Umstellung des Kühlmiteleintritts am Steilkegel DIN-ISO 7388-1(2) mit Anzugsbolzen DIN-ISO 7388-3

Modification of the coolant inlet at taper shank DIN-ISO 7388-1(2) with retention knob DIN-ISO 7388-3

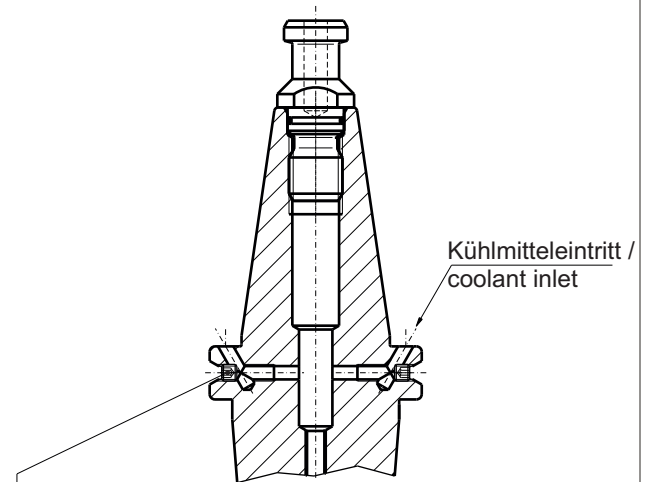
“D”

Auslieferungszustand
Delivery condition

“F”

Schraube kühlmitteldicht mit Loctite 577 oder 542 eingeklebt /
Set screws sealed by using Loctite 577 or 542
